# TESTO DELLE OSSERVAZIONI

Da un'analisi delle varie normative vigenti emerge che le zone dove sono previste le ubicazioni dei 6 aerogeneratori del progetto eolico in località "REMPILLO" sono aree non idonee al loro insediamento come viene illustrato nelle OSSERVAZIONI che seguono:

**ALLEGATO alle OSSERVAZIONI all' IMPIANTO EOLICO denominato REMPILLO nel COMUNE di PITIGLIANO ( GR). Composto da n. 5 immagini e n. 5 pagine**

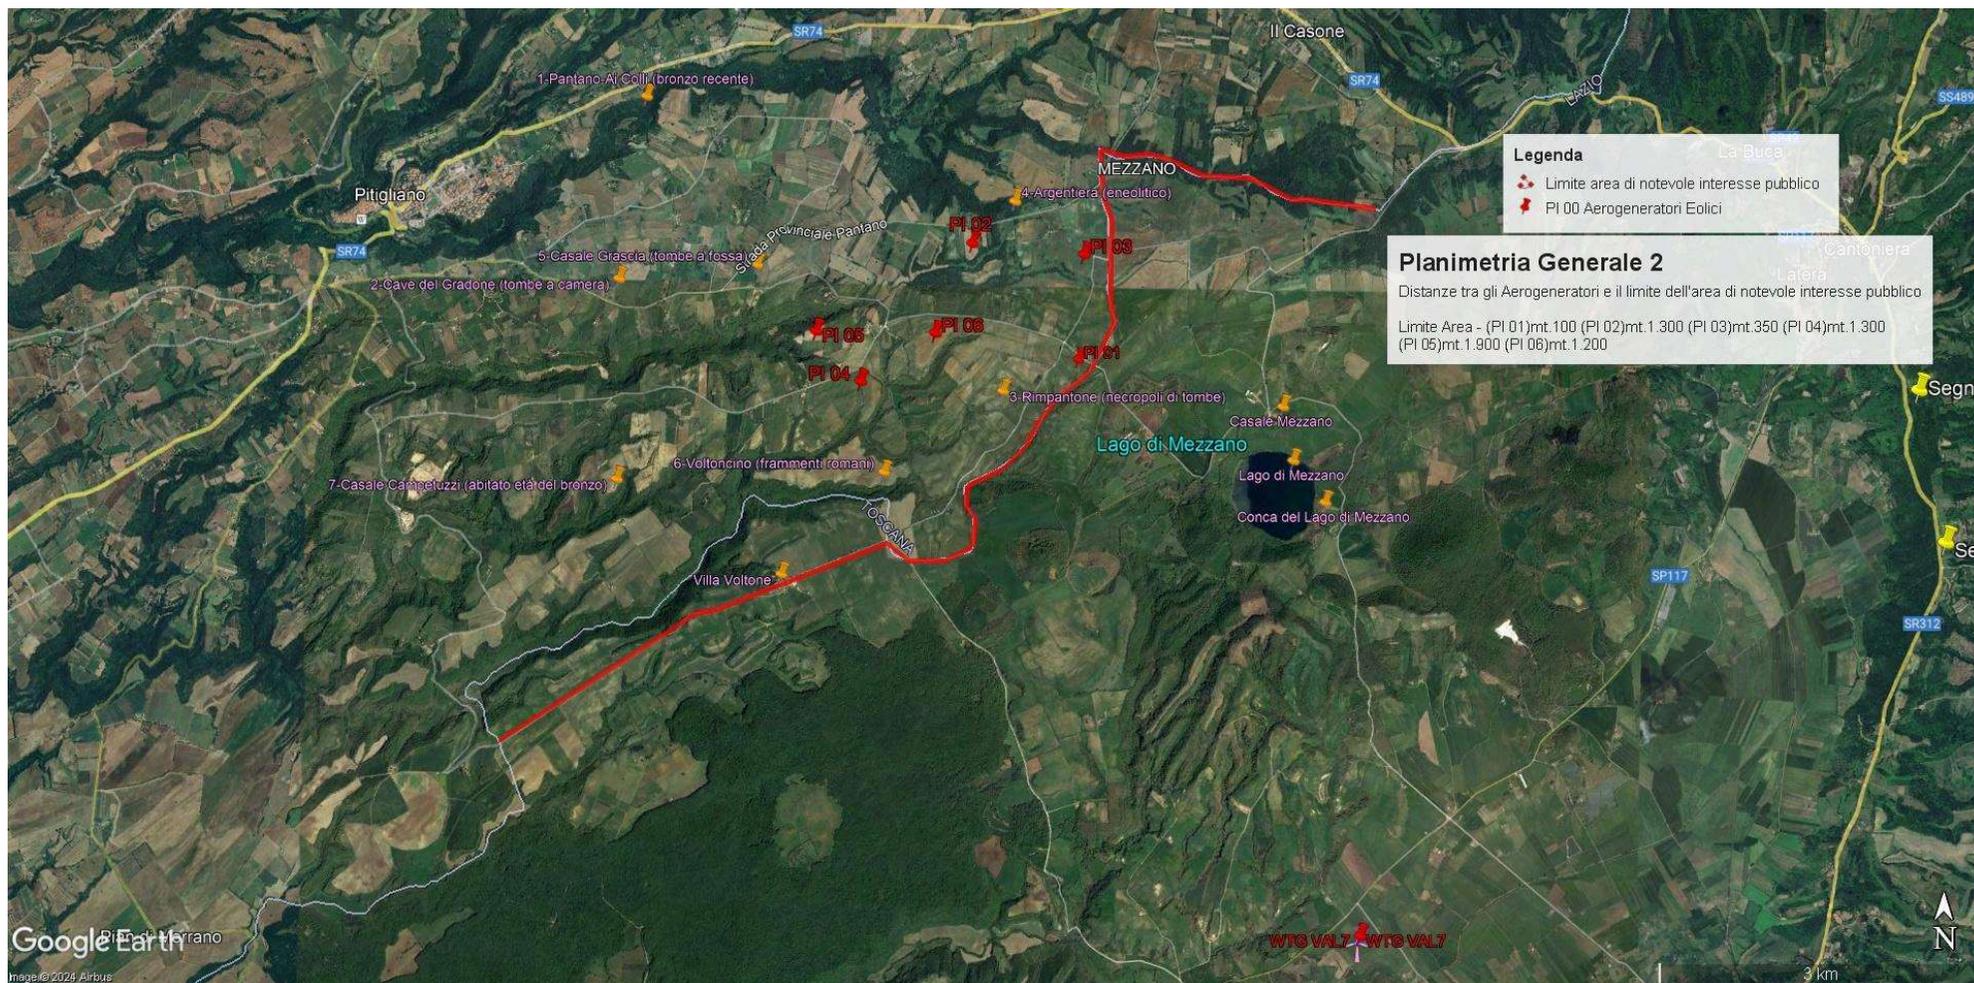
In sintesi, visti l'art. 20 comma 8 lettera c) quater del D.Lgs n 199/2021 e le Linee guida nazionali appena citate, considerato l'enorme impatto dell'impianto eolico industriale denominato "Rempillo" sulla zona paesaggistica di notevole interesse pubblico ben individuata nelle immagini n.1 e n. 2 e sui Beni Culturali evidenziati nell' immagine n. 3 dell'Allegato alle presenti Osservazioni, per la collocazione delle pale P04 e P05 direttamente all'interno del perimetro di un'area archeologica e per gli impatti anche sull'area intermedia e vasta dei pregiati territori laziali della Tuscia settentrionale e in particolare di quelli del pitiglianese ricco di emergenze agricole, naturalistiche, storiche e archeologiche del periodo etrusco ma non solo, si chiede che venga negata l'autorizzazione all'insediamento dell'impianto eolico denominato "Rempillo".

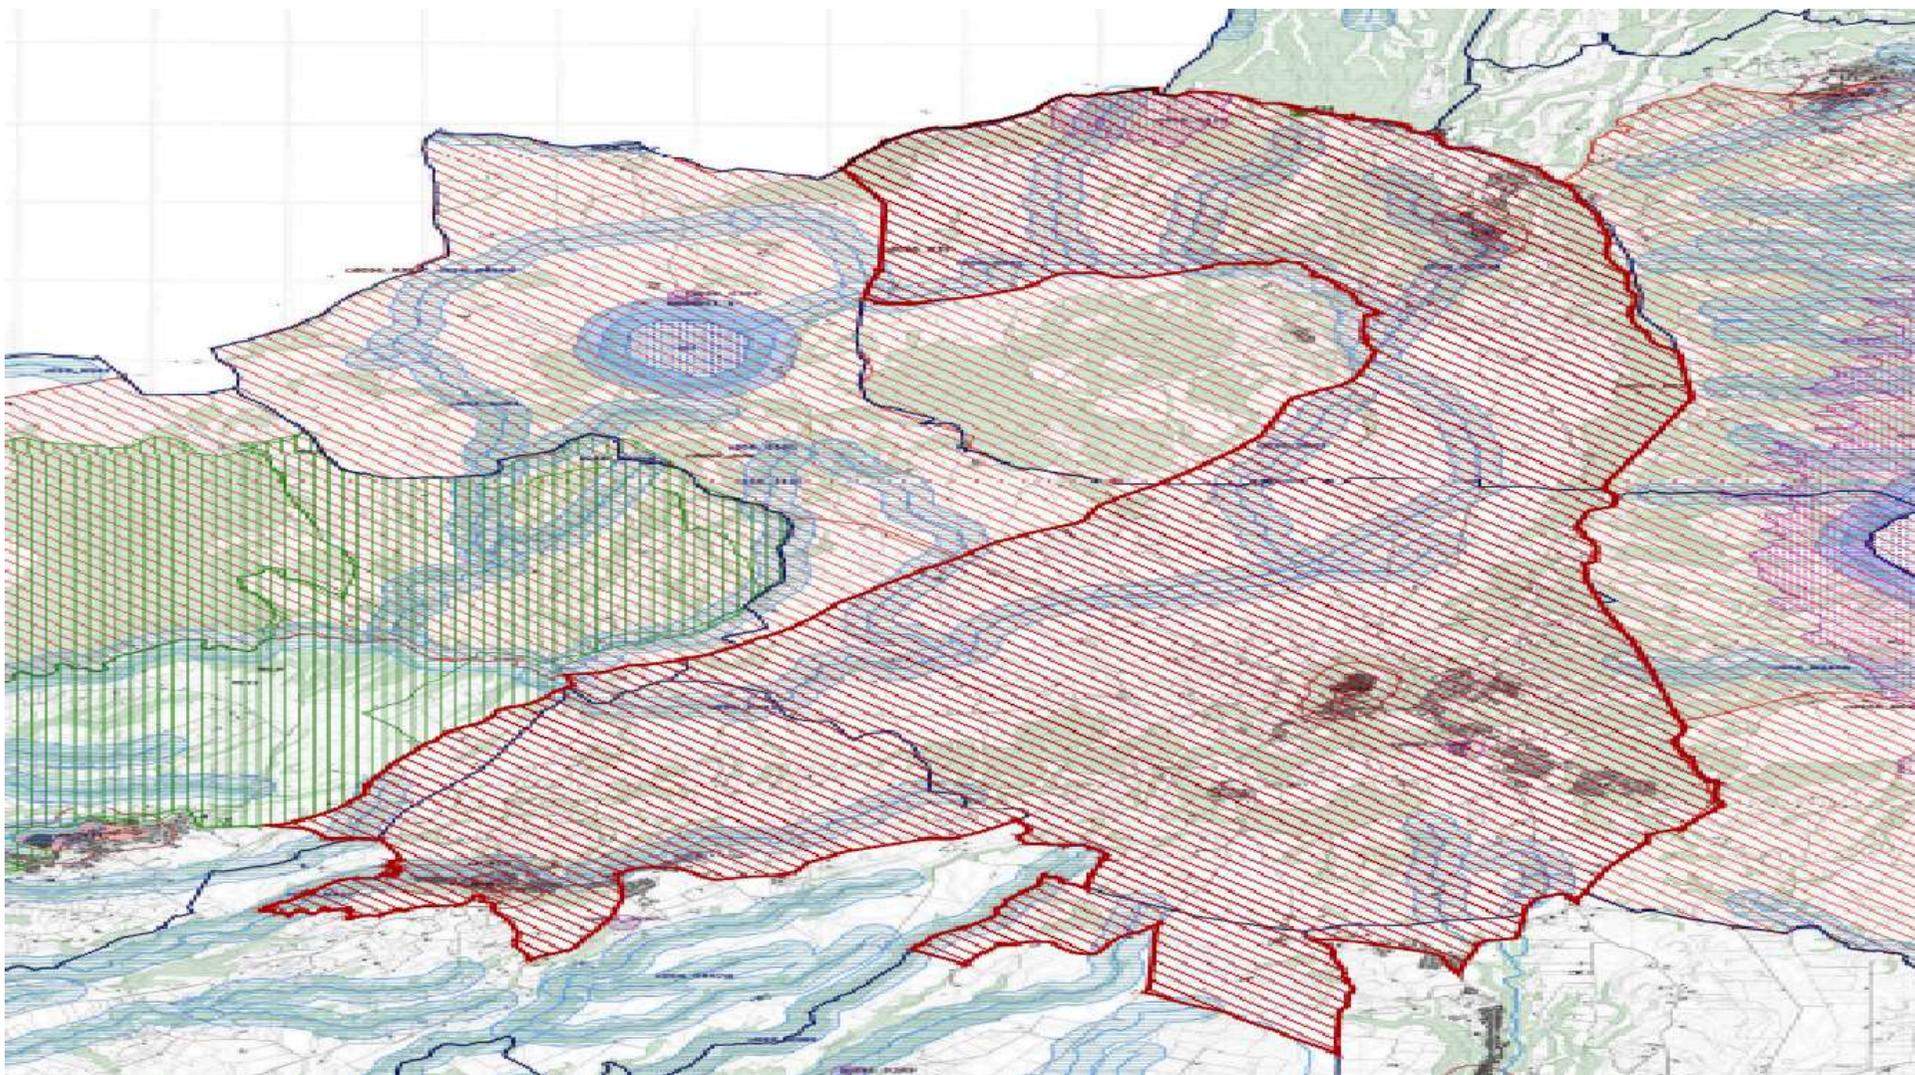
l'immagine n. 2 dell' ALLEGATO) all'area di notevole interesse pubblico " Conca del lago di Bolsena" (D.M. 24.10.1960). Praticamente una vasta zona che per interesse paesaggistico e naturalistico oltre che storico, archeologico e identitario rappresenta un unicum nel panorama nazionale.

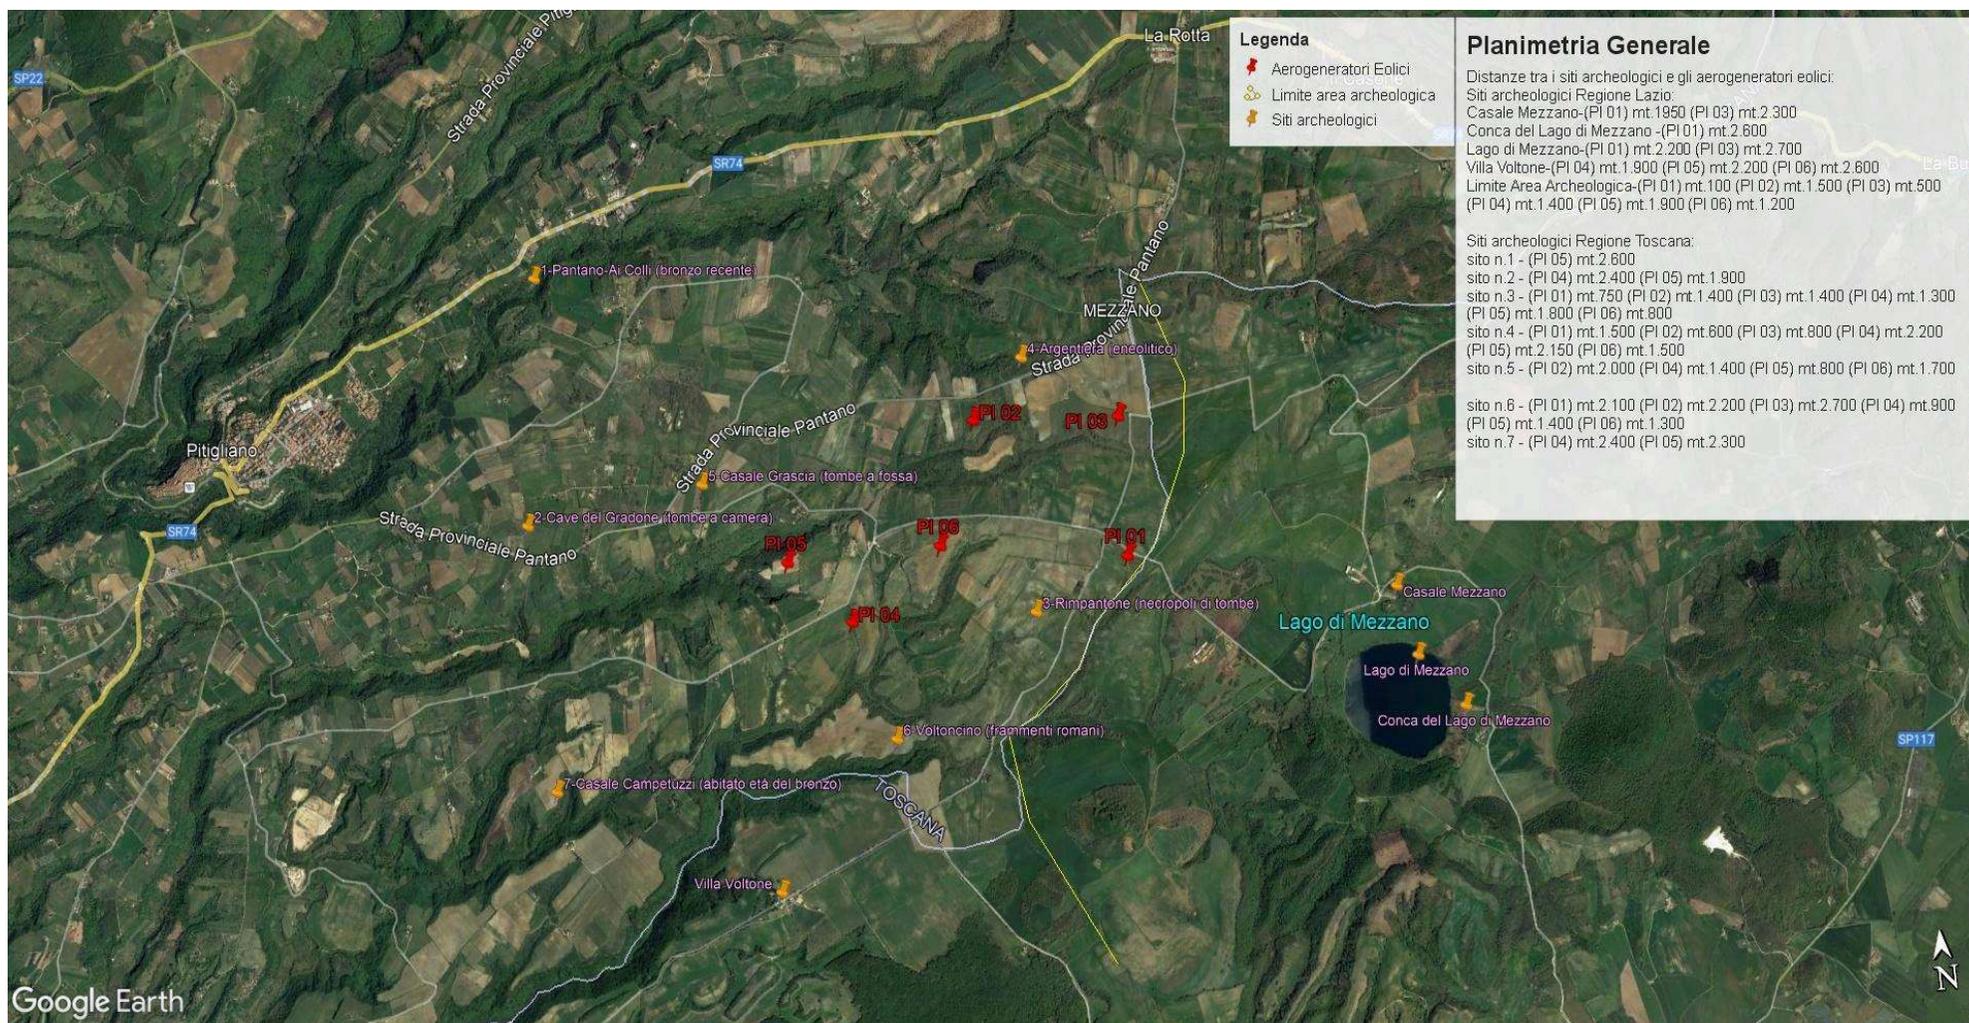
Inoltre, la zona in cui insisterebbe l'impianto eolico industriale Rempillo è compresa nelle fasce di rispetto di 3 km di diversi beni archeologici tutelati dalla parte II del Codice dei Beni Culturali (vedi Allegato, immagine n. 3). Inoltre le pale P04 e P05 ricadono all'interno di un'area archeologica che la

**Immagine n. 4** Situazione di saturazione da impianti FER nella provincia di Viterbo. Non sono riportati gli impianti fotovoltaici e agrivoltaici che hanno inciso per buona parte nel cumulo di impianti FER per superare già nel 2023 gli obiettivi del PNIEC assegnati alla Regione Lazio per il 20230.

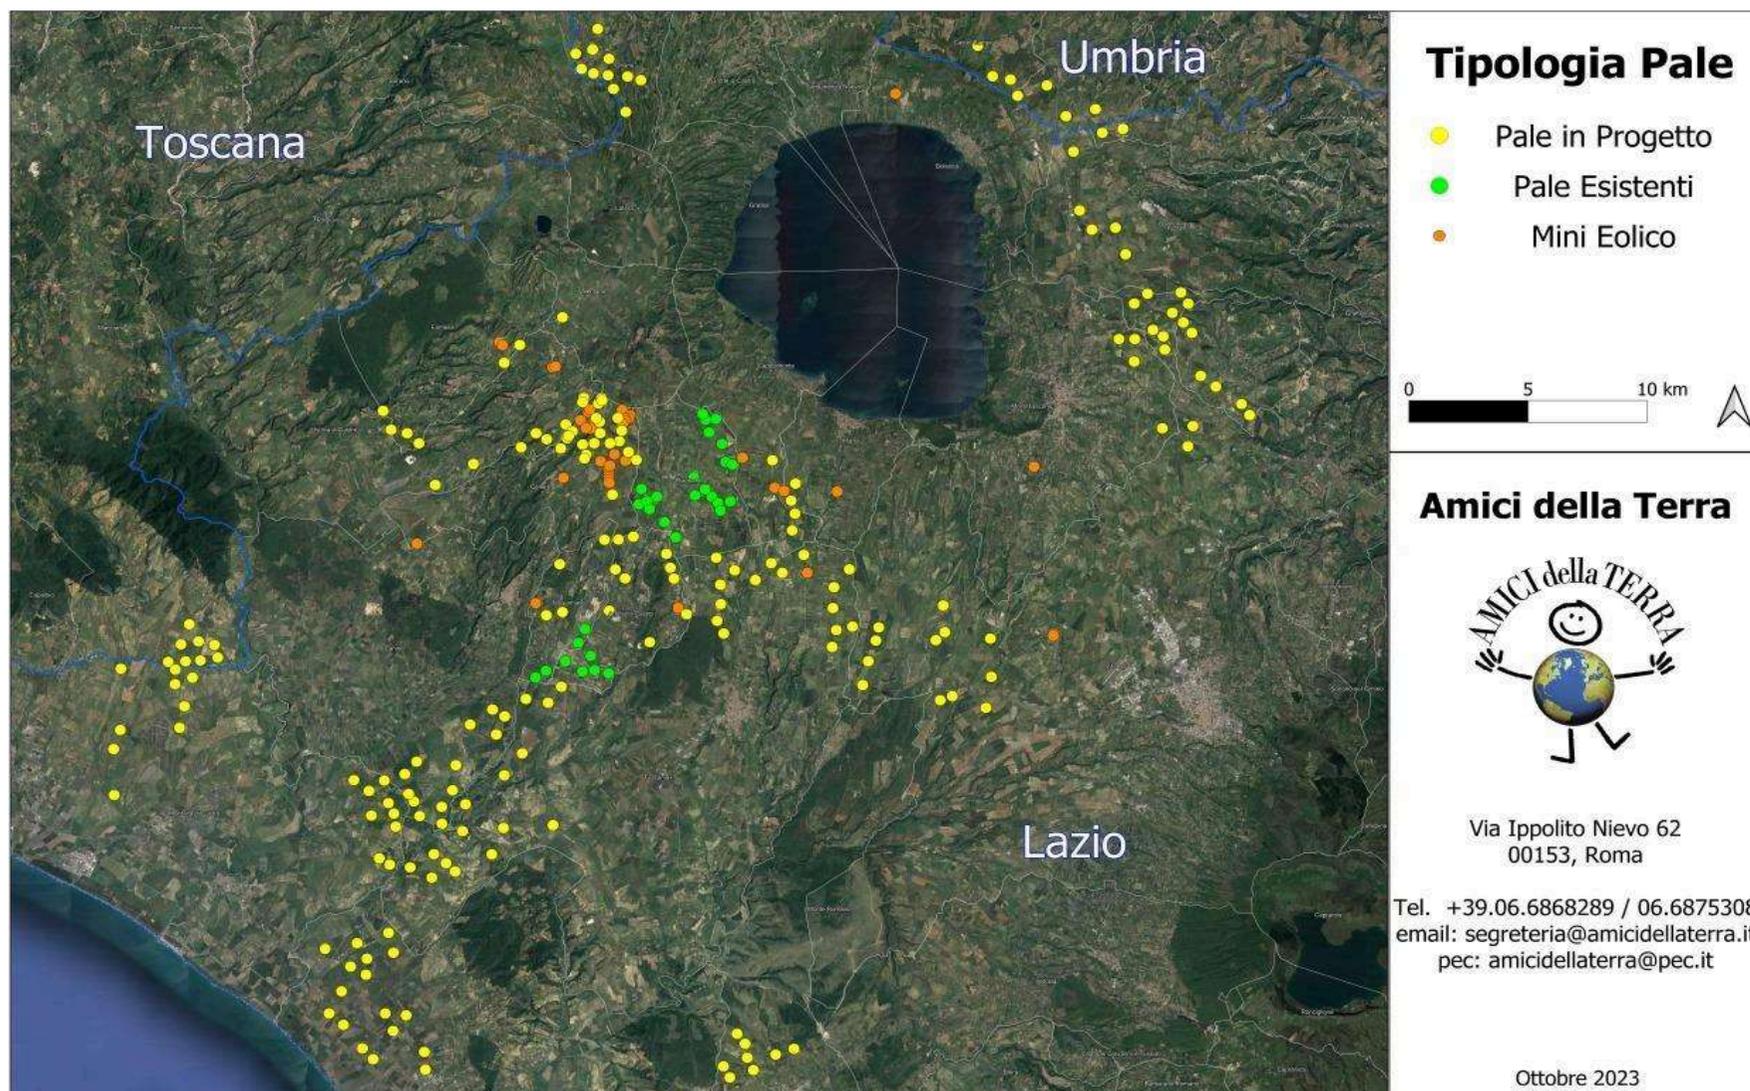
nn. 1 e 2 e crea anche degli impatti negativi anche sui beni naturalistici come verrà dettagliato nell'Osservazione n. 4. Inoltre andrebbe a sommarsi al già enorme cumulo di impianti eolici e fotovoltaici e geotermici che già creano una elevata criticità ambientale nella provincia di Viterbo e interferiscono anche con il territorio toscano come si può vedere dalle immagini nn. 4 e 5 dell'Allegato n. 1.
